710 - INSP
 ISO/IEC 17020
 Origineel verslag

Verkoop [Afd 8.4.2]

Verslagnummer: 21/04072024/36208/1/2

Inspectie adres: Pauwelslei 210, 2930
 Brasschaat (België)
 De fundering dateert van: Voor 1 oktober 1981
 Type: Verkoop [Afd 8.4.2]

Elektrisch bord

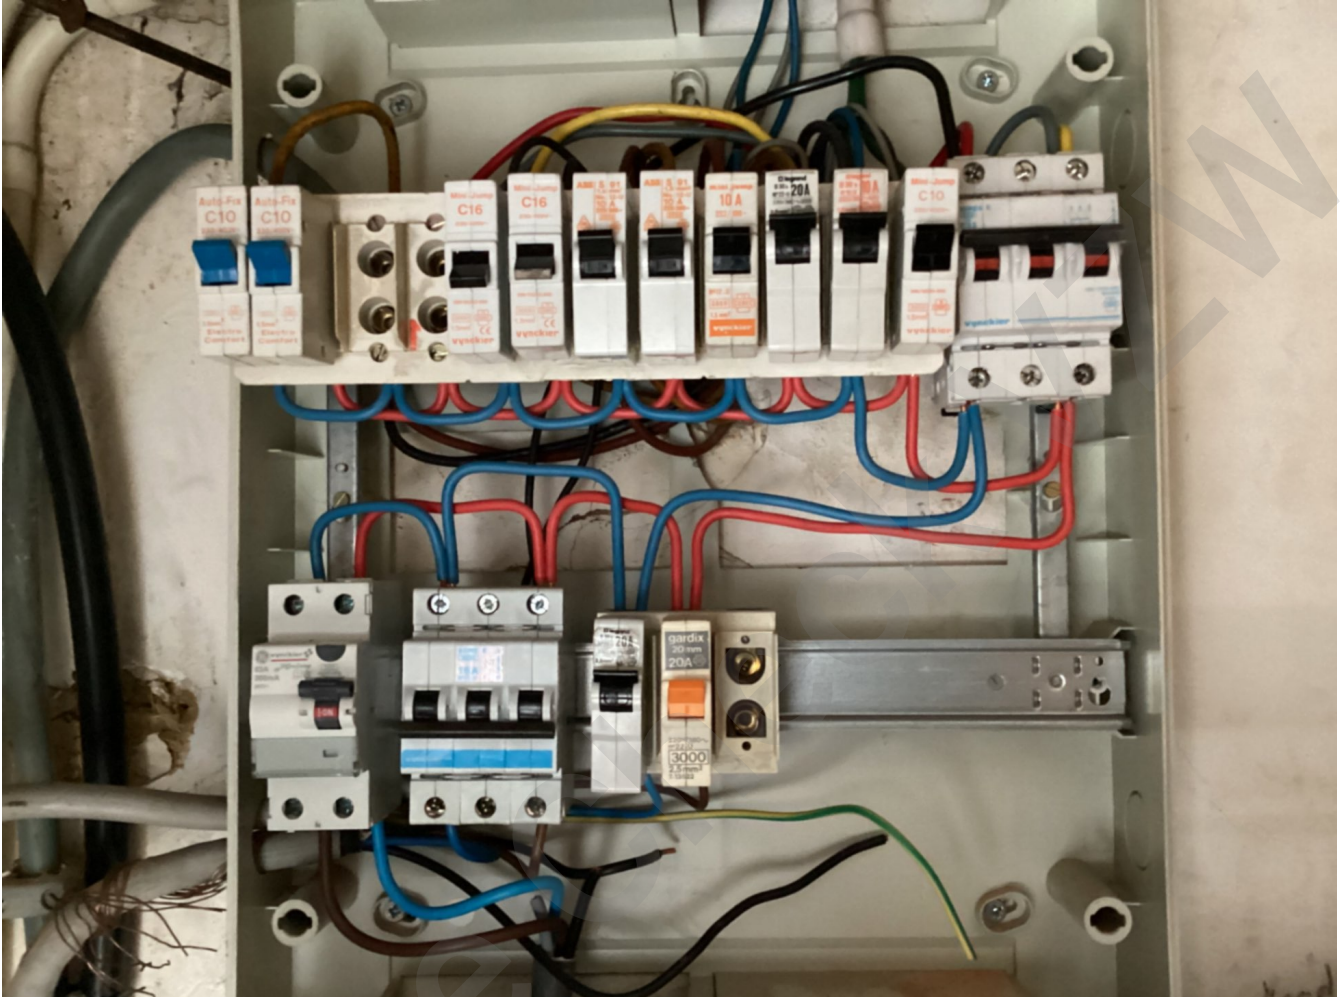
- De isolatieweerstand van de installatie is onvoldoende. - oAfd 6.4.5.1
- De aardingsonderbreker is niet conform of afwezig. - oAfd 5.4.3.5
- Geleiders van het type VOB zijn niet in een buis geplaatst en/of zoals het zou moeten. - oAfd 5.2.9.3

- Er werd geen hoofdbeschermingsgeleiders aangetroffen in het verdeelbord. - oAfd. 2.5; oAfd. 4.2.3.4.A
- De sectie van de geleiders is niet conform. - oAfd 4.4.1.5; oAfd 5.2.1.2; Afd 8.2.1; Afd 8.2.2

- De houders van de penautomaten zijn niet uitgerust met een kaliberstuk. - oAfd 5.3.5.5.a
- De penautomaten/zekeringen van hetzelfde circuit zijn niet van dezelfde nominale grootte. - oAfd 5.3.5.5

- Er ontbreken afdekplaatjes in het elektrisch bord. - Afd 5.2.6; oAfd 4.2.2.3
- De beschermingsgraad van de ruimte moet ten minste IPXX-D zijn voor ruimtes publiek toegankelijk en IPXX-B voor gewone ruimtes. - oAfd 4.2.2.3

- De aarding is niet conform. - oAfd 4.2.3.2; oAfd 4.2.4.3; Afd 5.4.2
- De sectiegrootte van de overbruggingen in de borden is niet aangepast aan de grootte van de beveiliging tegen overstromen. - oAfd 4.4.1.5

- Het eendraadsschema en situatieplan zijn niet aanwezig. - oAfd 3.1.2.1
- Er is geen deur aan het bord. - oAfd 4.2.2.3; oAfd 4.2.2.1.b; oAfd 5.3.5.1
- De kring(en) die stopcontacten bevatten zonder aarding zijn niet beschermd door een differentieelstroombeschermingsinrichting met een hoge of zeer hoge gevoeligheid. - oAfd 8.2.1

- Het verdeelbord is onvoldoende gemarkeerd. Individuele markering, voedingsspanning en/of gevarendriehoek ontbreken. - oAfd 3.1.3.3; Afd 9.4.1
- De aarding van de stopcontacten zijn niet aangesloten op de aardingsgeleider. - oAfd 5.3.5.2.b
